土 研 資 料 第1978号

山田川流路工水理模型実験報告書

建 設 省 土 木 研 究 所

本報告書は、昭和57年度に建設省土木研究所が、建設省近畿地方建設局六甲砂防工事事務所の依頼により、水理模型実験から山田川に計画された流路工の計画諸元についてまとめたものである。

圖-12(1) 河床高縱断面 C-1 (計画高水流量)

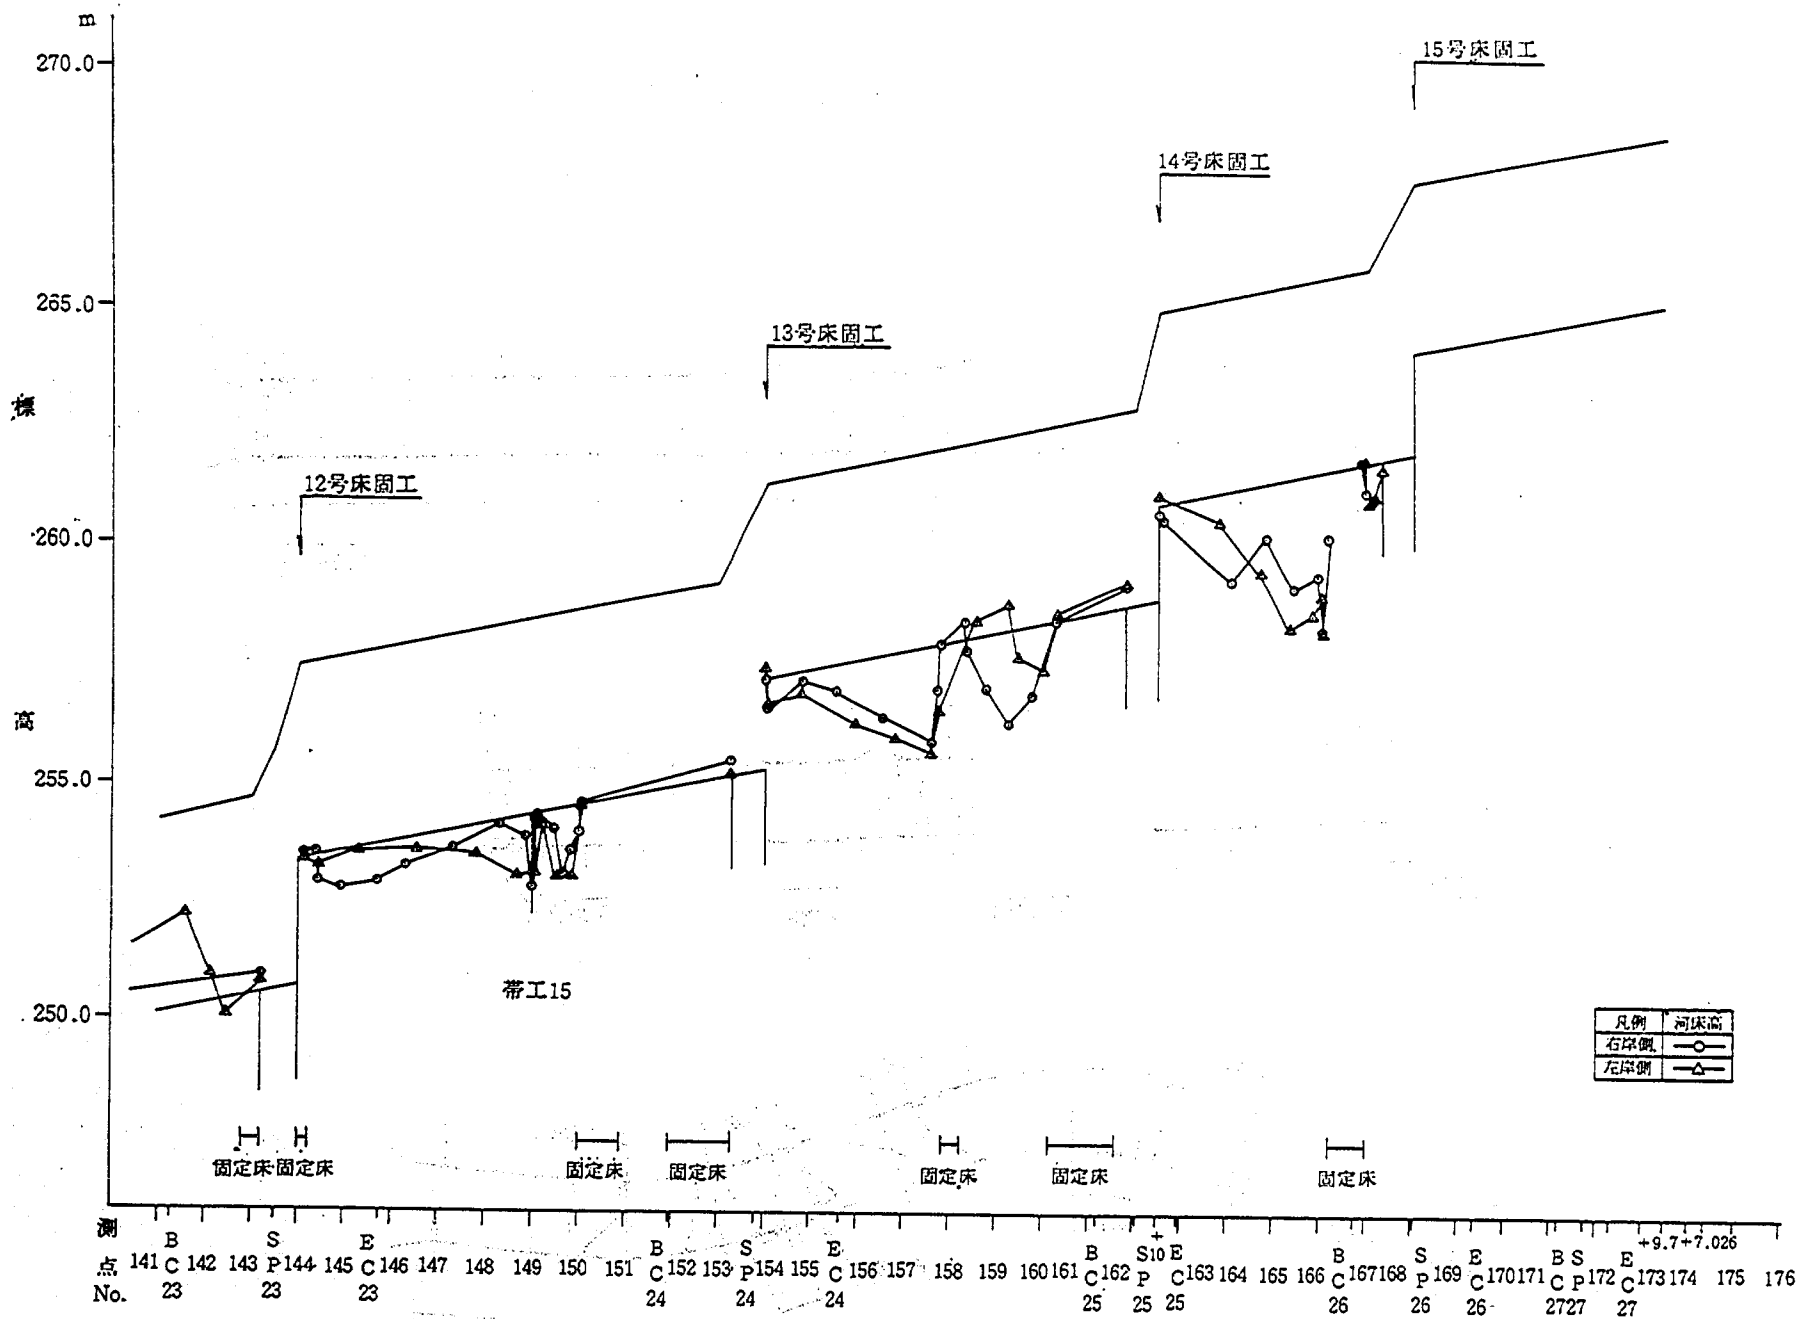
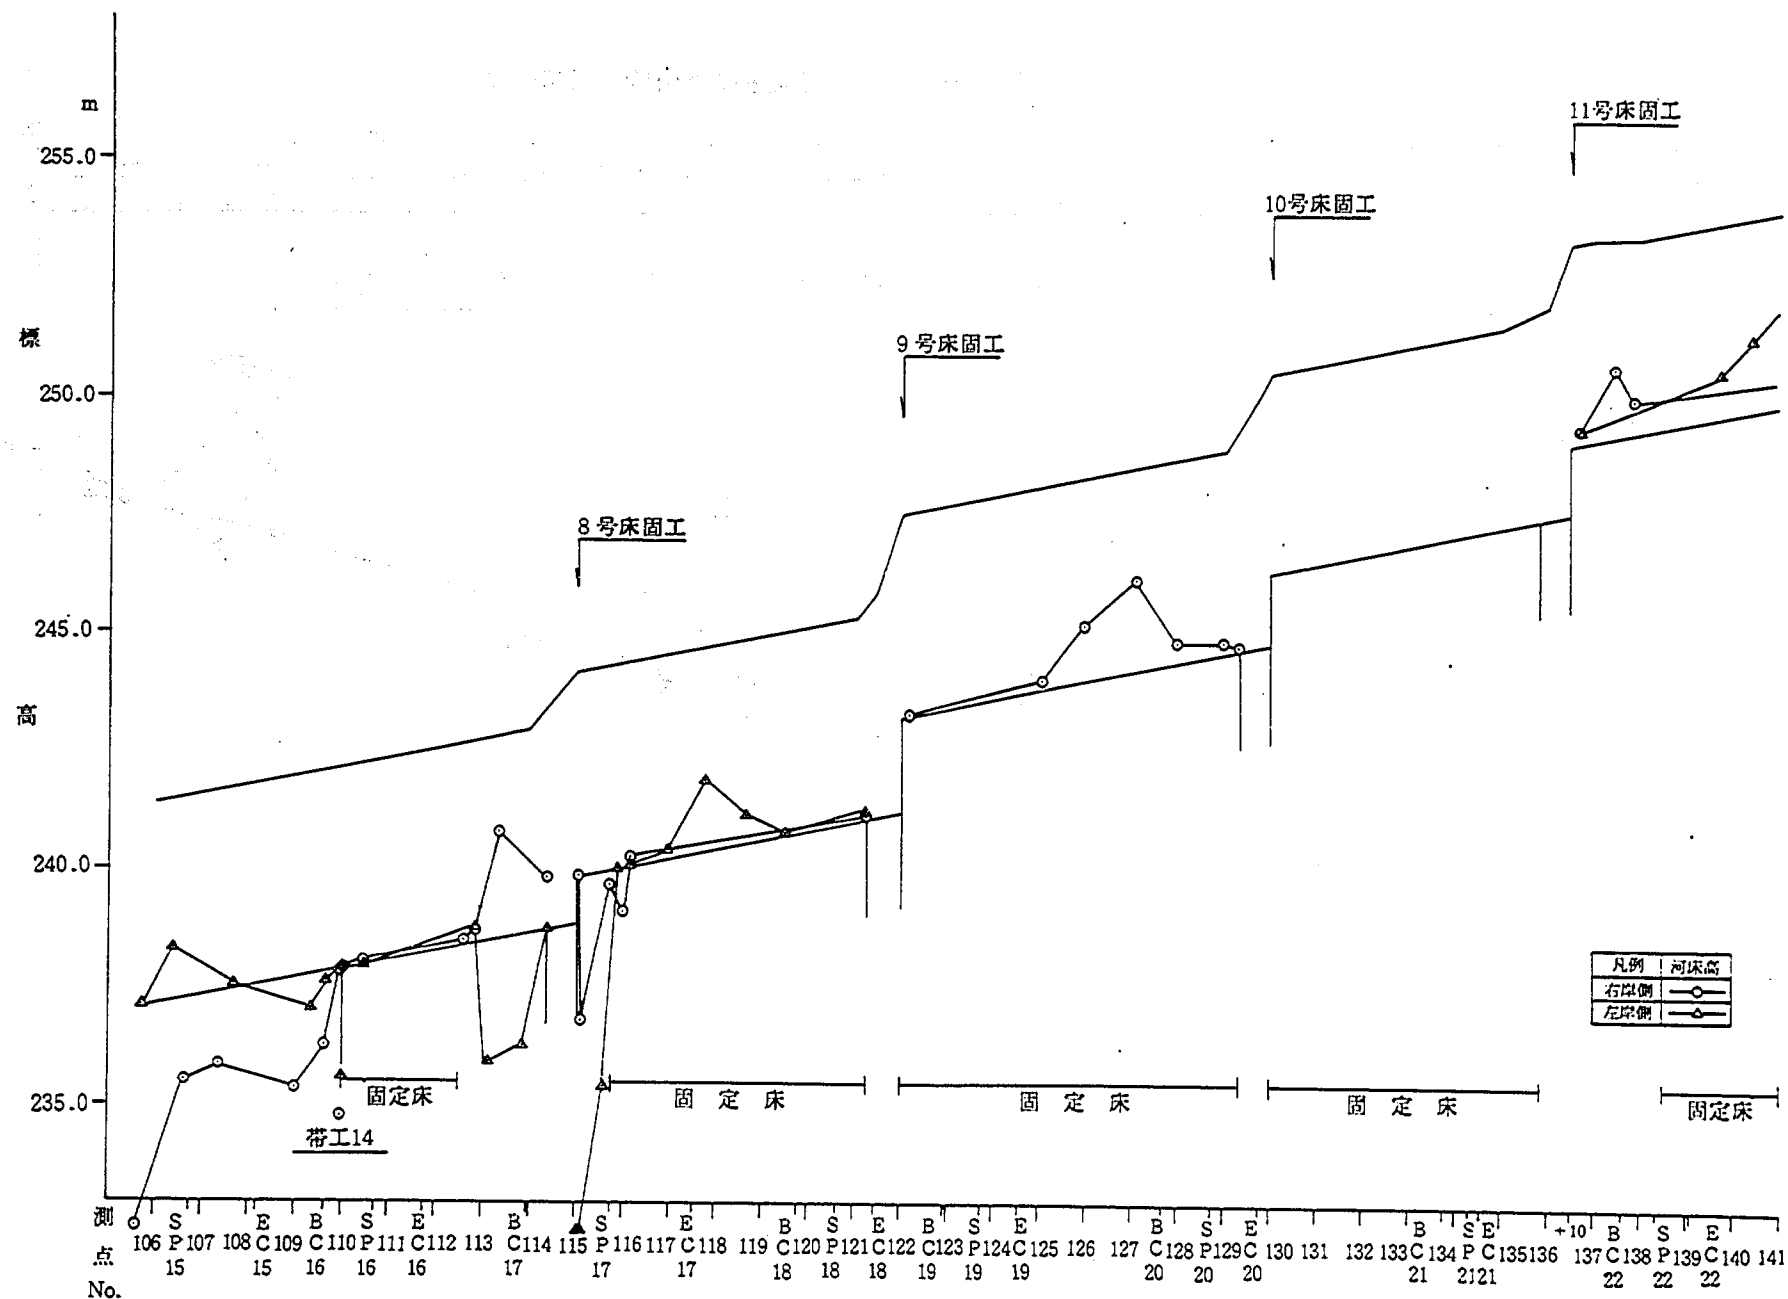
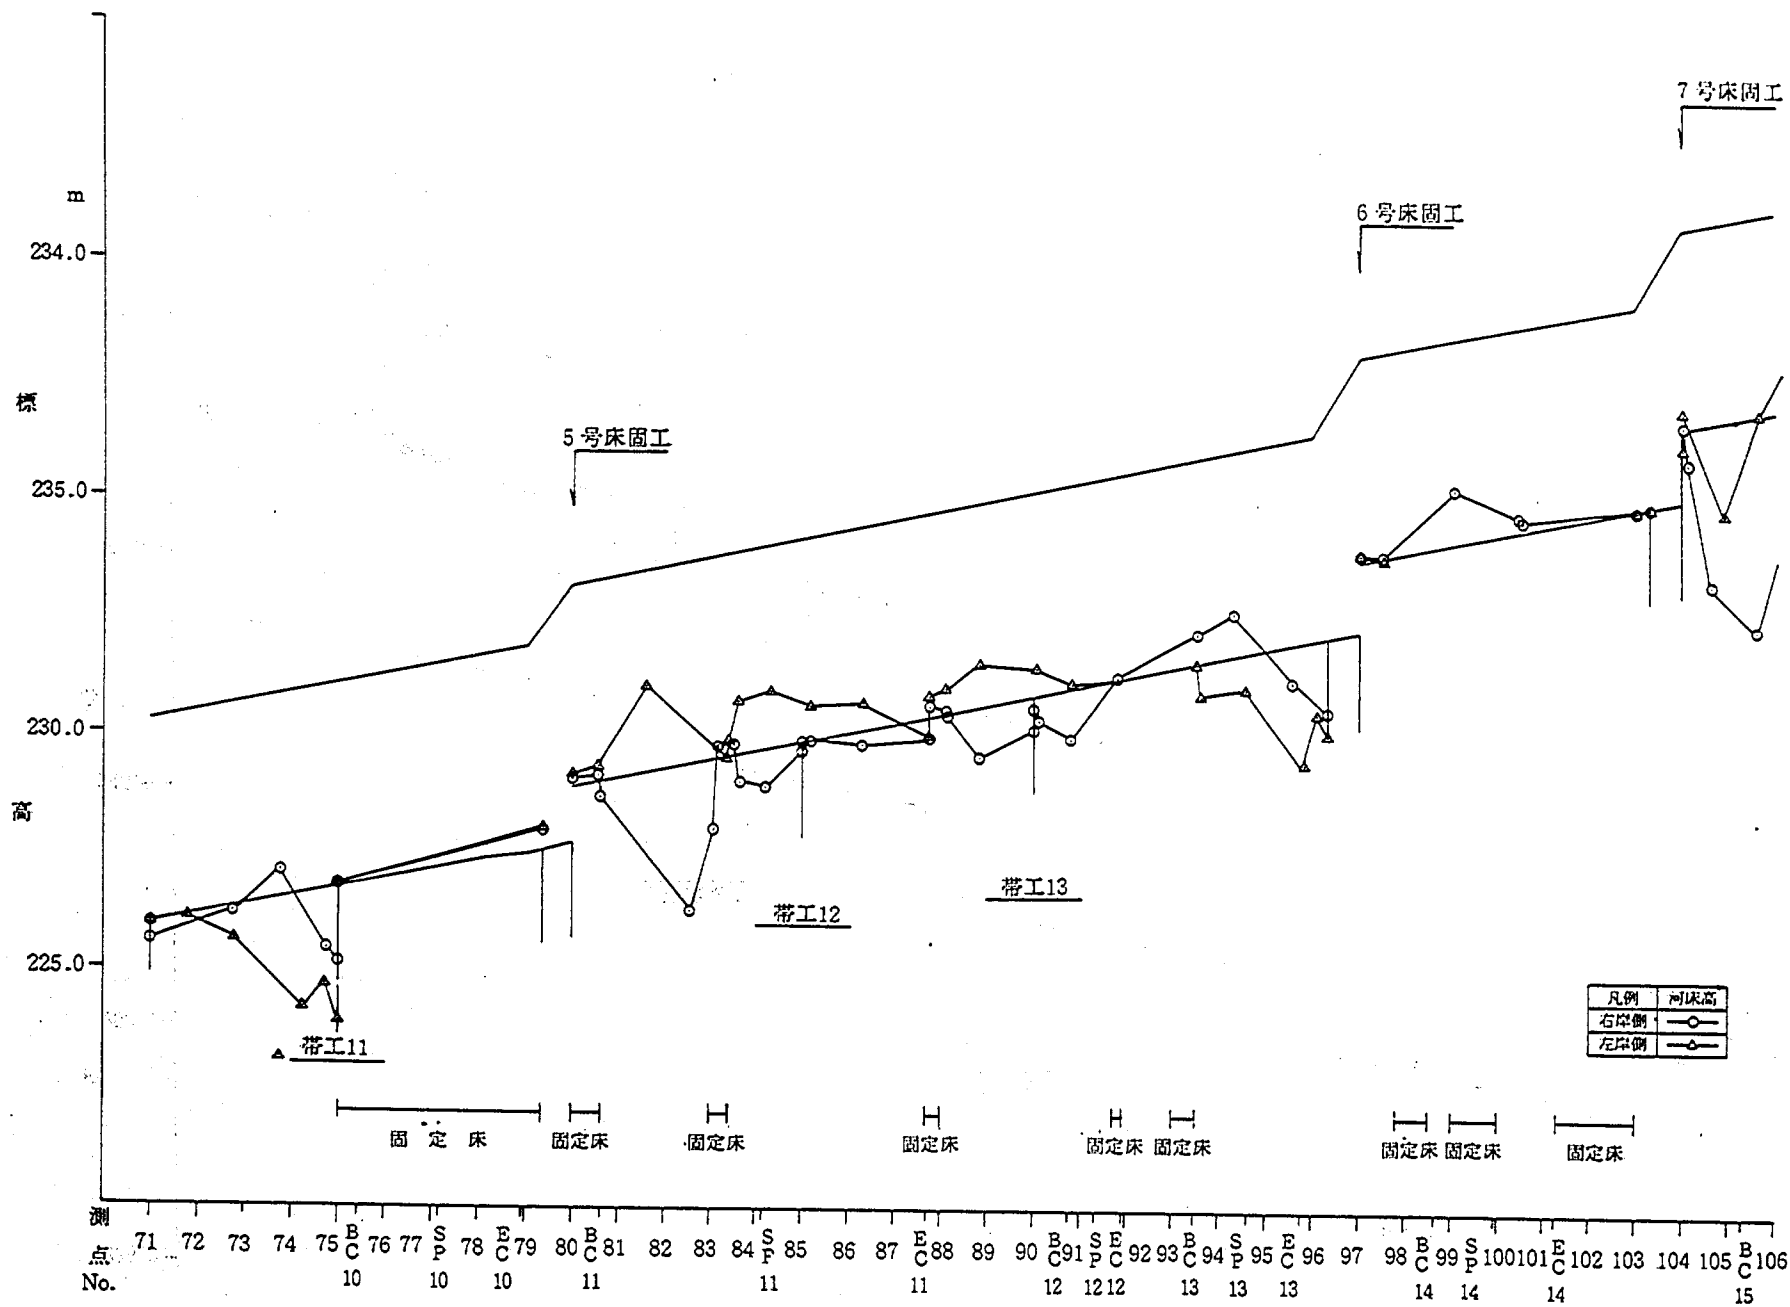
初期河床高に対する河床変化高を図-12に示した。また、図-11に横断形状を平面的に整理して示した。横工の前庭部の最大洗堀深を示すと次のとおりである。

- ① 15床固工の前庭部で 3 m
- ② 8号床固工の前庭部で 2.5 m
- ③ 6号床固工の前庭部で 2.5 m
- ④ 11号帯工前庭部で 2.5 m
- ⑤ 9号帯工前庭部で 5 m (写真-10)
- ⑥ 1号床固工前庭部で 2 m
- ⑦ 2号帯工前庭部で 4.5 m (写真-11)

(4) 固定床の上下流の移動床部で局所洗堀が大きい区間が存在する。(図-12)

- ① Na 158~Na 160の区間で最大 2 m
- ② Na 154~Na 158の区間で最大 2 m
- ③ 帯工 15~Na 150の区間で最大 1.5 m
- ④ 8号床固工本堤上流面で 7.5 mの局所洗堀(写真-12)
- ⑤ IP 11の彎曲部で、Na 82~Na 84区間で最大 3 m(写真-13)
- ⑥ IP 3とIP 4との接合部で最大 6.6 m(写真-8)
- ⑦ B・C 2で最大 7 m(固定部と帯工 2との距離が短い)

IP 1・IP 2の彎曲部の帯工 2は、帯工の前庭部だけでなく、直上流部の洗堀が大きく、帯工の維持上問題である。(図-12)

(1) 山田川の計画河床面は、移動床(礫層)と固定床(岩)とが混在して構成されており、移動床部で計画根入深より局所洗掘が大きく、しかも流水の跳水によって水位が上昇して護岸高が不足する区間がある。計画護岸根入深と護岸高を確保するためには、次に示すこのような区間では、移動床を固定することが望ましい。

① 15号床固工~No.167

② 14号床固工の下流

③ No.150~149(写真-4)

④ No.116~8号床固工

⑤ No.98~No.97

⑥ No.39~No.37

⑦ No.27~No.25
